PEJABAT DAERAH KALABAKAN

BAYARAN PENUH DIBUAT BAGI KERJA YANG TIDAK SEMPURNA

1. BAYARAN PENUH DIBUAT BAGI KERJA YANG TIDAK SEMPURNA

**GAMBAR 6
(SELEPAS)**

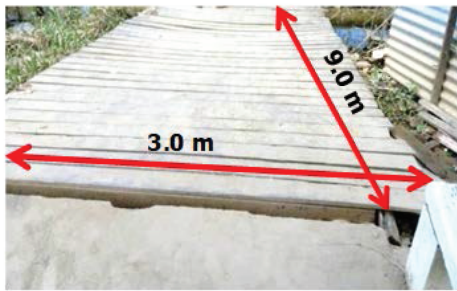
3.	Menaiktaraf Jalan Gravel ke Jalan Konkrit di Jalan Kampung Rancangan Kalabakan ke Jeti Nelayan/ RM120,000/ 17.11.2021/ 09.12.2021	0120200925-SB056537	Ukuran jalan 60m x 4.5m	79,650	Ukuran jalan 60m x 3.2m (Gambar 5 dan Gambar 6)	56,640	23,010

**GAMBAR 5
(SEBELUM)**

Jalan Kampung Rancangan Kalabakan ke Jeti Nelayan
- Lebar Jalan yang Dibina Adalah 3.2m Berbanding 4.5m yang Ditetapkan Iaitu Kurang Sebanyak 1.3m
(23.01.2022)
(Sumber: Jabatan Audit Negara)

Jalan Kampung Rancangan Kalabakan ke Jeti Nelayan
- Lebar Jalan Telah Dibina Sebanyak 4.5m
(08.08.2022)
(Sumber: Jabatan Audit Negara)

**GAMBAR 8
 (SEBELUM)**

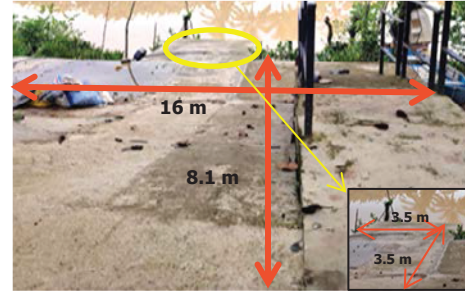
5.	Membina Jeti dan Jambatan Konkrit di Kampung Sungai Tuda Lama/ RM49,790/ 27.10.2021/ 09.12.2021	0120151021-SB166709	Kerja-kerja menyimen/konkrit jeti termasuk membina anak-anak tangga dengan satu lapisan BRC berkeluasan 140m ²	34,979	Anak-anak tangga berkeluasan 23 m ² (Gambar 8) dan (Gambar 9)	5,747	29,232
JUMLAH				265,379		120,302	145,077

Kampung Sungai Tuda Lama
 - Luas Lantai Jeti yang Dibina Adalah 23m² Berbanding
 140m² yang Ditetapkan iaitu Kurang 117m²
 (23.01.2022)
 (Sumber: Jabatan Audit Negara)

**GAMBAR 9
 (SELEPAS)**

Kampung Sungai Tuda Lama
 - Luas Lantai Jeti Telah Dibina Sebanyak 141m²
 (18.10.2022)
 (Sumber: Pejabat Daerah Kalabakan)

- i. Membina Jeti dan Jambatan Konkrit di Kampung Sungai Tuda Lama:
Kerja-kerja penambahbaikan telah siap sepenuhnya selepas teguran Audit.
